0001
Информация о техническом обслуживании

Отн.:	14-32132-01 = 10 x OE № 56 07 937 14-32132-02 = 12 x OE № 56 07 937
Изделие:	Opel
Тип:	Agila, Astra, Combo, Corsa, Meriva, Tigra
Код двигателя:	X10XE, Z10XE, X12XE, Z12XE, Z14XE

Новый болт головки блока цилиндров без подкладной шайбы

Рисунок 1_Старый/замененный болт с шайбой (OE-№ 607 926)

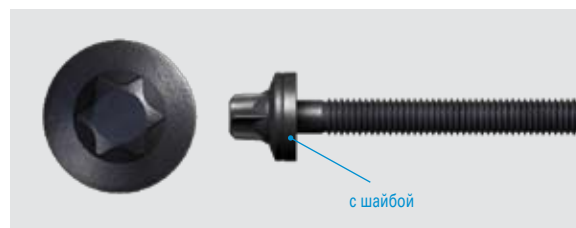
Компания Opel заменила болт головки блока цилиндров с оригинальным номером 607 926 с невыпадающей подкладной шайбой на болт с оригинальным номером 56 07 937 без подкладной шайбы. Новый болт несколько короче, так что его можно устанавливать без подкладной шайбы. Если при выполнении ремонта снимается „старый“ болт с подкладной шайбой, в последующем новый болт можно устанавливать без подкладной шайбы.

Рисунок 2_Новый болт без шайбы (OE-№ 65 07 937)
